febi 40308

Aplicações:
vários modelos Volkswagen, Audi, SEAT and Škoda

Jogo de correia trapezoidal estriada com tensor e parafuso

Figura 1

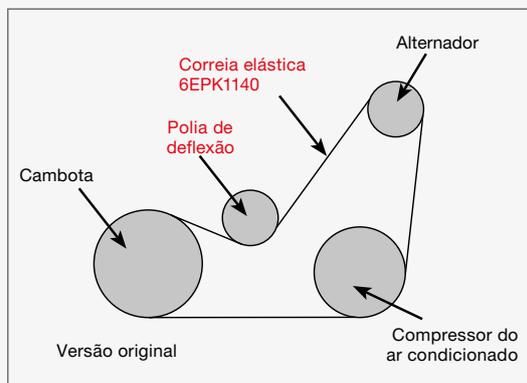
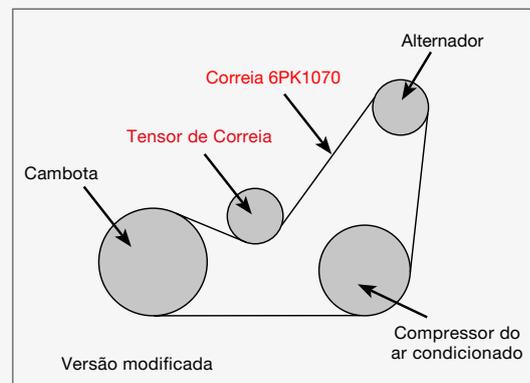
Existe um ruído agudo proveniente da zona da correia auxiliar, a correia auxiliar está danificada e o motor pode não pegar.

A correia trapezoidal elástica - 6EPK1140 - já não é utilizada para esta aplicação, e a nova correia não é adequada para a aplicação.

A versão original do acionamento por correia auxiliar era acionada através da correia elástica e uma polia de deflexão que sofria desgaste, levando a uma tensão insuficiente da correia auxiliar. (Fig 1) Para melhorar as características NVH (ruído, vibração e conforto), o fabricante do veículo redesenhou os componentes do acionamento por correia auxiliar.

A correia elástica e a polia de deflexão foram substituídas por um tensor ativado por uma mola e uma correia trapezoidal convencional. (Fig 2.) O kit febi 40308 possui todos os componentes necessários para atualizar o acionamento por correia auxiliar para a especificação OE mais recente. As peças estão também disponíveis em separado, para veículos já modificados, e são as seguintes: 37533 (correia auxiliar) e 102297 (tensor).
